9 当該対象事業の実施が環境に影響を及ぼすおそれのある地域を管轄する市の名称及びその地域の町名

10 評価書案の修正の経過及びその内容

12 評価書案審査意見書に記載された知事の意見

図9-1 環境に影響を及ぼすおそれのある地域

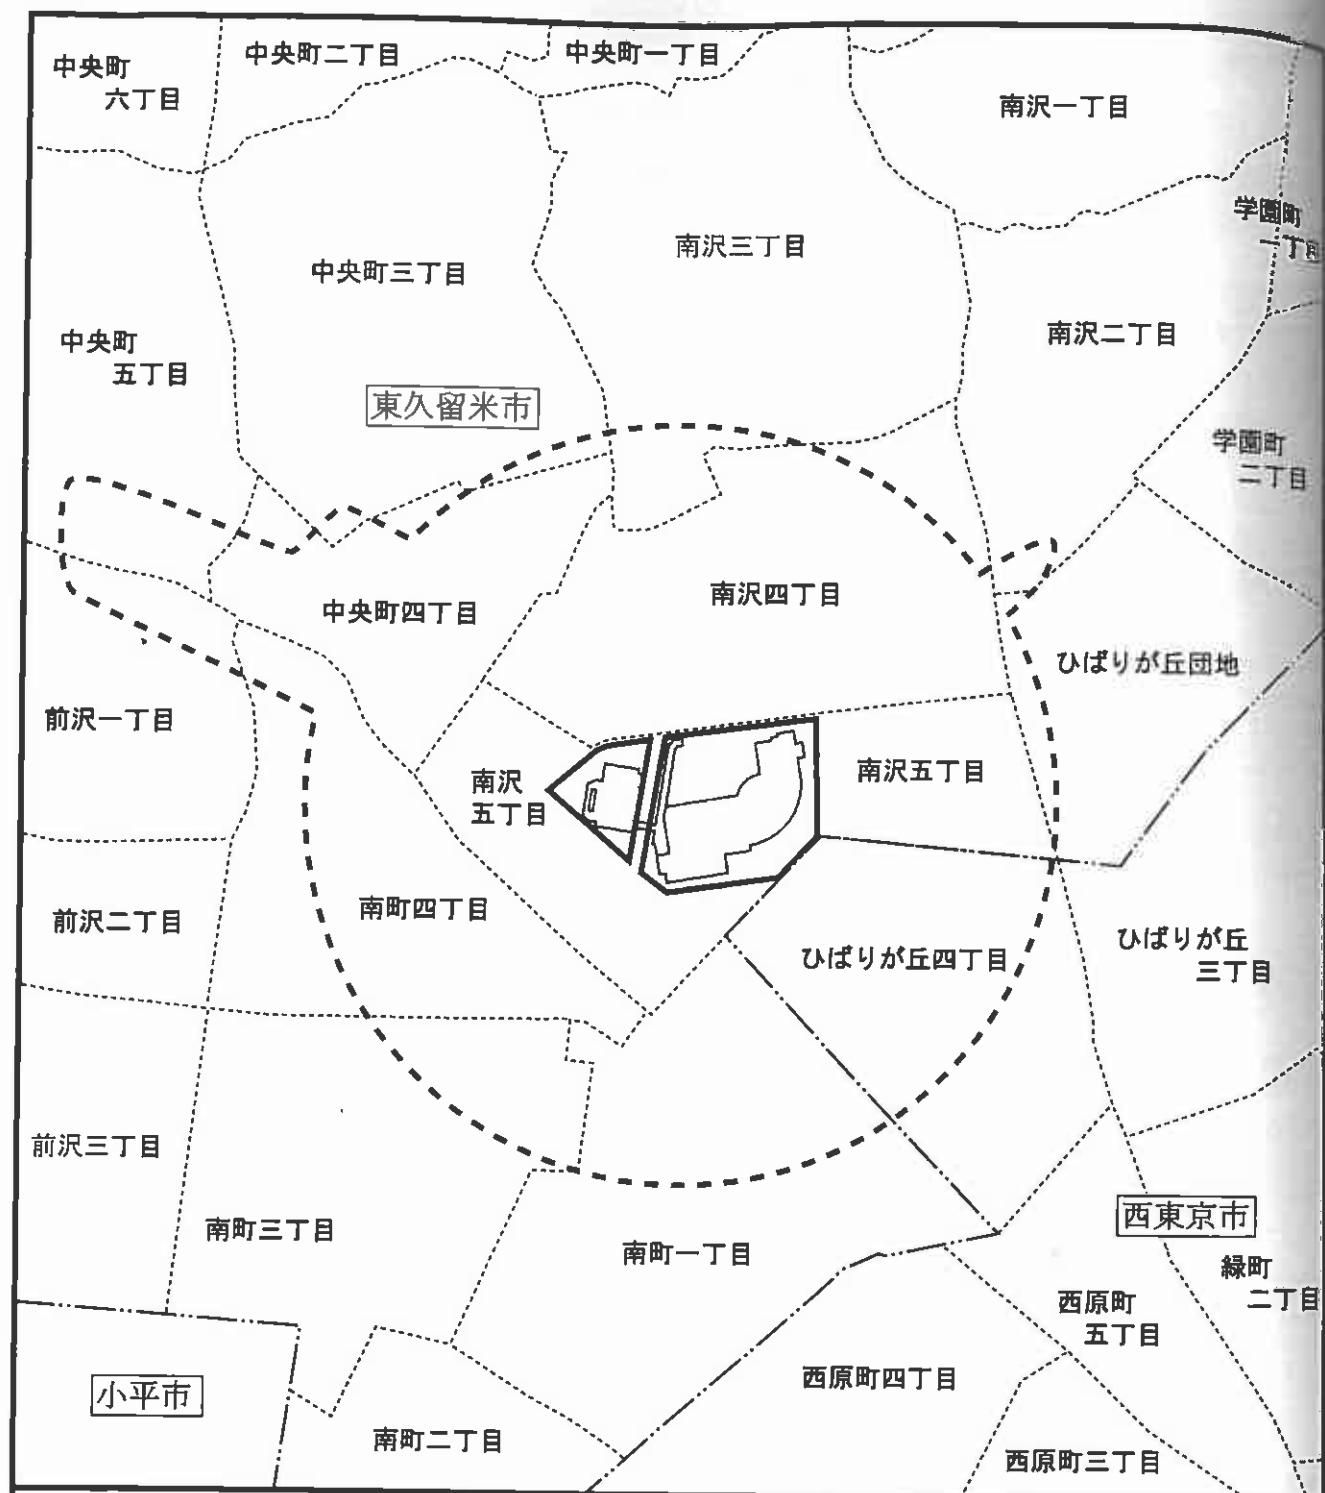
8.9.3 環境保全のための措置	環境保全のための措置	「新しい都市づくりのための都市開発諸制度活用方針」(平成 20 年 12 月改定 東京都)に基づく建築物の環境性能（カーボンマイナス）について記載し、実施する対策及び PAL 削減率、ERR の目標を記載した。	318～ 319
8.9.4 評価	評価の結果	予測結果の修正を踏まえ、評価の結果を修正した。	321
9 当該対象事業の実施が環境に影響を及ぼすおそれのある地域を管轄する市の名称及びその地域の町名	環境に影響を及ぼすおそれのある地域の町丁名	建築計画の変更により電波障害の範囲が縮小したため、環境に影響を及ぼすおそれのある地域を変更し、東久留米市学園町二丁目及び西東京市ひばりが丘三丁目を除いた。	323～ 324

対象事業の実施によって環境影響評価の項目が環境に影響を及ぼすおそれのある地域は、図 9-1 に示す範囲である。事業の内容や地域の状況を勘査した上で、最も広く影響が及ぶと考えられる電波障害の影響範囲及び景観の調査範囲（近景～中景域）を考慮した。

なお、電波障害において浦和局から送信されているテレビ埼玉の遮へい障害については、現地における利用実態調査の結果、東 3・4・11 号（新所沢街道）より南側では受信アンテナ設置建物が確認されなかったことから、障害地域は東 3・4・11 号（新所沢街道）以北の範囲としている。
